**ASUNTO: ALEGACIONES PROPUESTA DE PROYECTO DE PLAN
HIDROLÓGICO 2022-2027.
CICLO 2022-2027**

A LA CONFEDERACIÓN HIDROGRÁFICA DEL SEGURA

Son objeto de las presentes aportaciones a la exposición pública de la propuesta de Proyecto de Plan Hidrológico de la Demarcación Hidrológica del Segura 2022-2027 de manera especial las medidas contenidas en el mismo que guardan vinculación con la gestión de escorrentías y su relación con las poblaciones y la afección al Mar Menor y su comarca.

Figura 3-13. Plano de calados para la Rambla de El Albuñón y la Rambla de Miranda. SNCZI

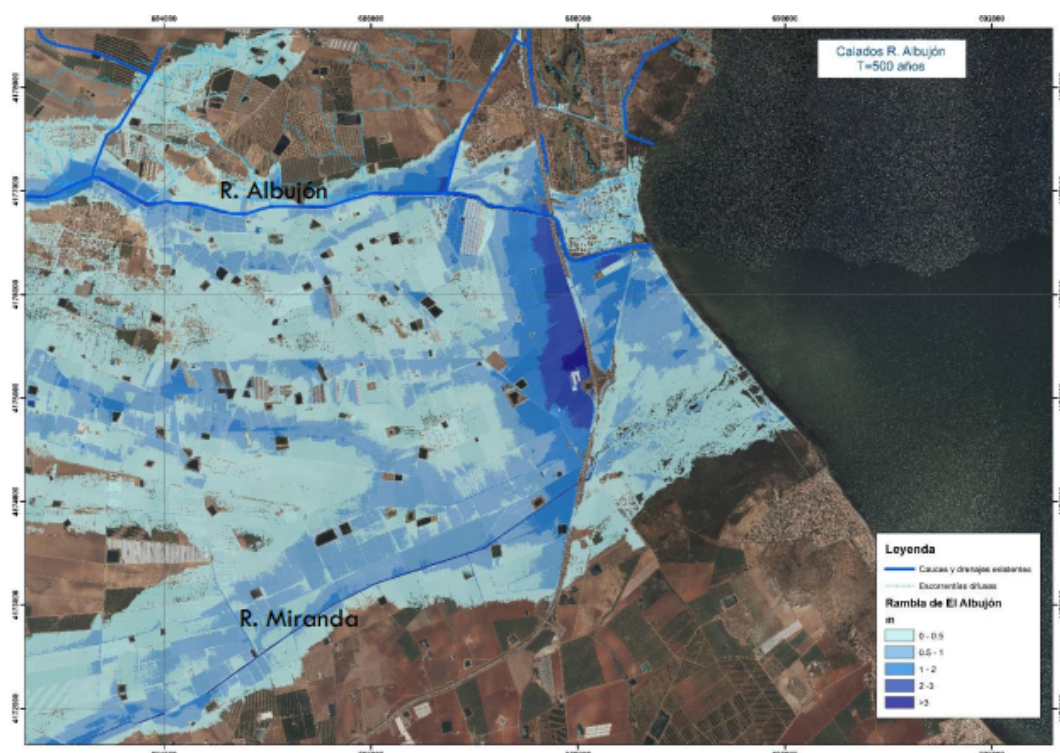
Como puede verse en la imagen anterior, se observa claramente el efecto de retención que genera el talud de la autopista AP7 sobre el flujo desbordado de la Rambla de El Albuñón y la Rambla de Miranda (más al sur). Este efecto de almacenamiento en la zona donde desagua el D7 alcanza calados superiores a los 2 m para el periodo de retorno de 500 años.

Por lo expuesto anteriormente no se alcanza a entender que, en apariencia, no se llegue a contemplar en ninguno de los casos el aumento de la inundabilidad debido al efecto que genera el talud de la AP-7 sobre las viviendas aguas arriba de ésta.
